Technical Bulletin

Sostituzione sistema distribuzione sui motori VAG 1.8 20V (kit e cinghia PowerGrip® 5492XS)

RIFERIMENTO GATES:	PowerGrip e kit 5492XS
MARCA:	AUDI / VOLKSWAGEN
MODELLO:	A4, A6, Cabrio, Passat
MOTORE:	1.8, 1.8 – 20v T
CODICE DEL MOTORE:	AEB, ADR, AFY, AJL, ANB, ARG, ARK, APT, APU, AVV

Fig. 1 nuovo sistema

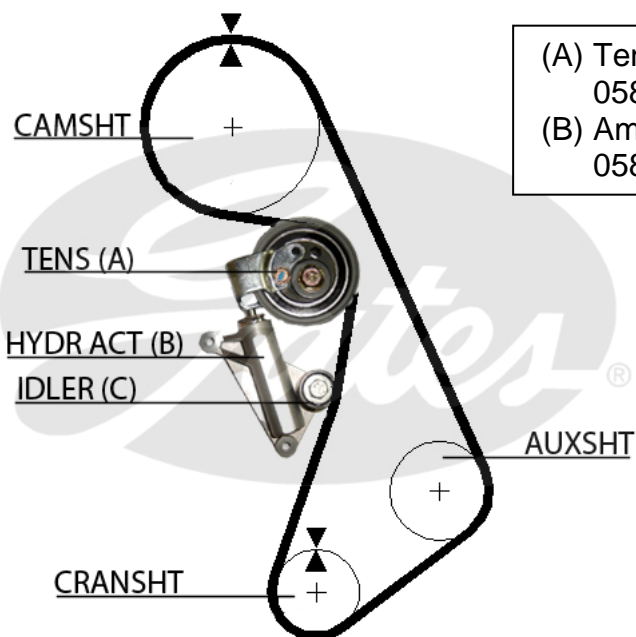
Per una maggiore durabilità, abbiamo deciso di rivedere il sistema della distribuzione usando la cinghia 058109119B/058109119C (5492XS – 153 denti) con un ammortizzatore idraulico 058109479B e un nuovo tenditore 058109243E (nuovo sistema - Fig.1).

Nota: il vecchio sistema non è più disponibile al 1° equipaggiamento. Si raccomanda vivamente di sostituire l'intero sistema distribuzione con quello nuovo (fig.1) quando si cambia la cinghia. Attenzione a non mischiare parti del vecchio e nuovo sistema onde evitare danni al motore.
